PILNE zawiadomienie dotyczące bezpieczeństwa

Osadzanie się nebulizowanego aerozolu
na czujnikach przepływu w respiratorach
Trilogy Evo, Trilogy Evo O2, Trilogy EV300

15 października 2024 r.

Dotyczy: Osadzanie się nebulizowanego aerozolu na czujnikach przepływu w respiratorach Trilogy Evo, Trilogy Evo O2 i Trilogy EV300 2024-CC-SRC-013

Ilustracja 1: Dopuszczalne umiejscowienie nebulizatora podłączonego do obiegu oddechowego.

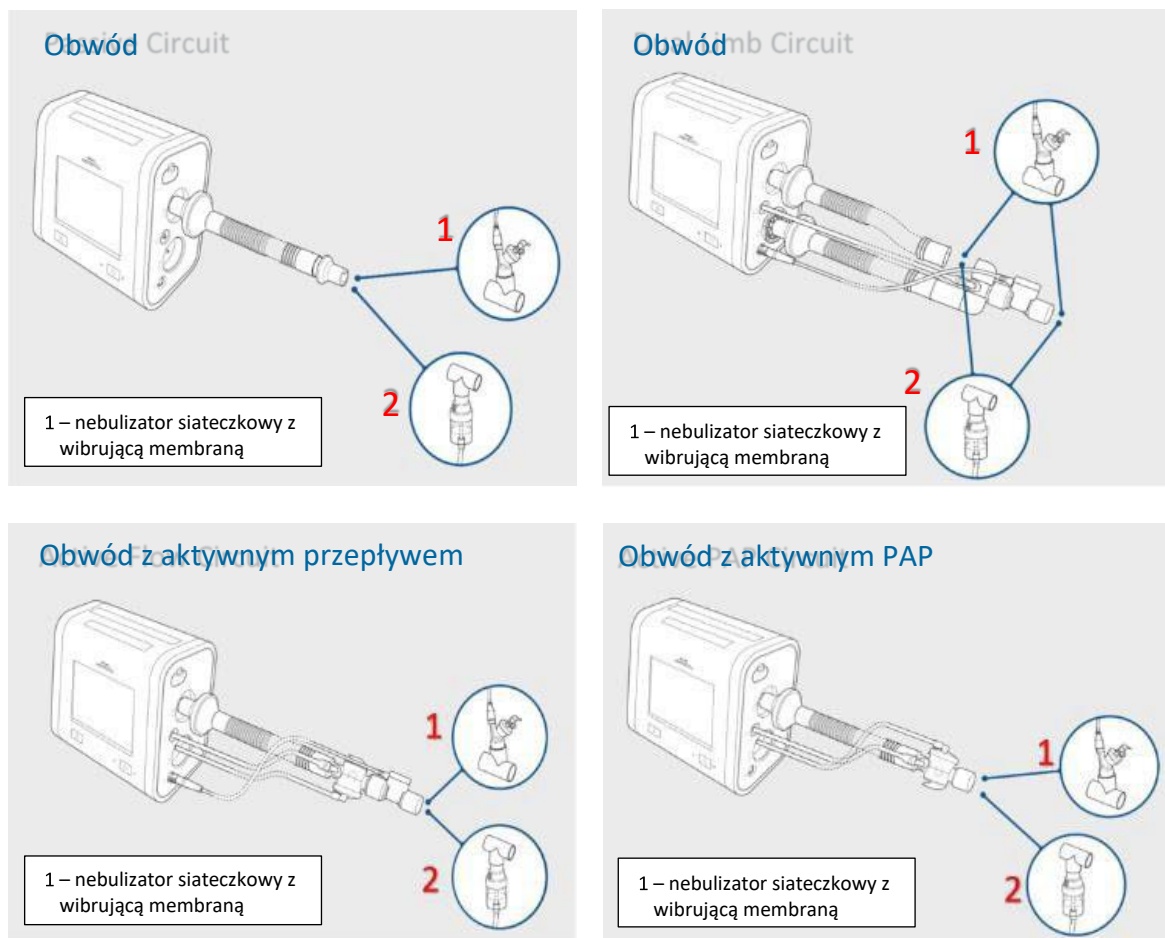
- Gdy nebulizator podłączony do obiegu oddechowego jest używany z obwodami pasywnymi dla objętości oddechowych większych lub równych 700 ml.
- Gdy nebulizator podłączony do obiegu oddechowego jest umieszczony po suchej stronie podgrzewanego nawilżacza.
- Gdy nebulizator liniowy jest umieszczony przy porcie wdechowym (do pacjenta) (wylot urządzenia).
- Gdy nebulizator liniowy jest umieszczony w miejscu *innym niż* przedstawione na ilustracjach w punkcie 4.

- W przypadku korzystania z nebulizatorów podłączanych do obiegu oddechowego:
 - Obwód musi być skonfigurowany w sposób przedstawiony na **ilustracji 1** poniżej
 - W przypadku zaleceń wymagających objętości oddechowej większej niż 700 ml z obwodem pasywnym, należy przełączyć pacjenta na obwód alternatywny (z aktywnym PAP, z aktywnym przepływem lub dwuramienny).
